改善箇所説明図

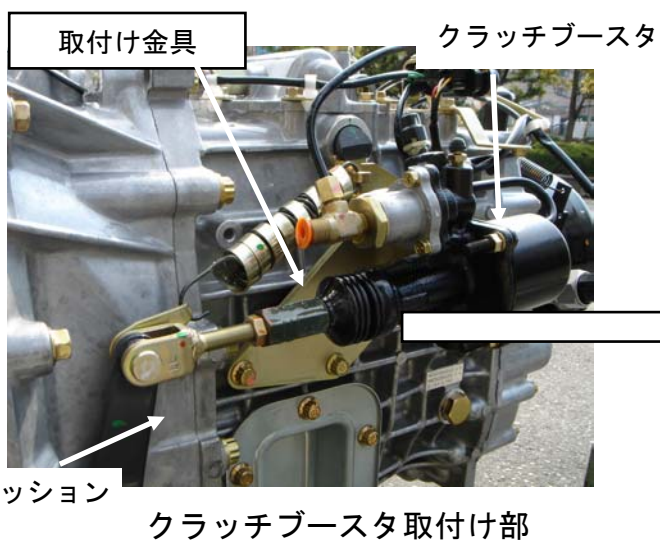
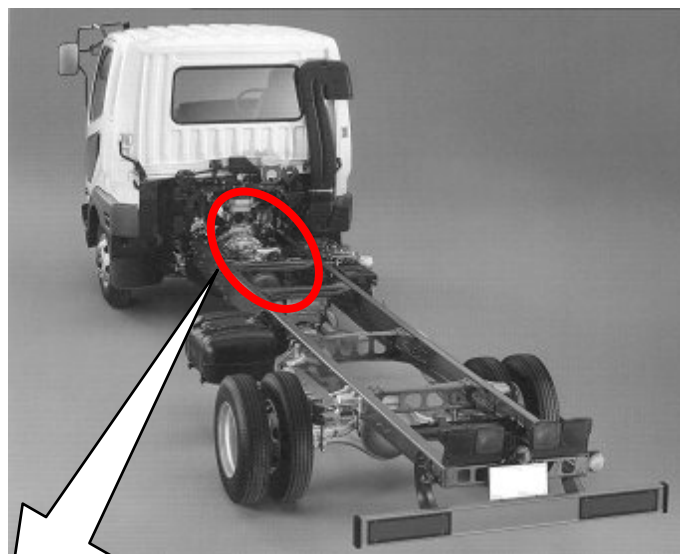
基準不適合発生箇所

クラッチ倍力装置の取付け金具の強度が不足しているため、エンジン高回転時の共振により、当該金具に亀裂が発生する可能性がある。
そのため、そのままの状態で使用を続けると、当該金具が破損し、クラッチを操作しても変速不能となり、走行不能となるおそれがある。

改善の内容

全車両、当該取付け金具を対策品と交換する。
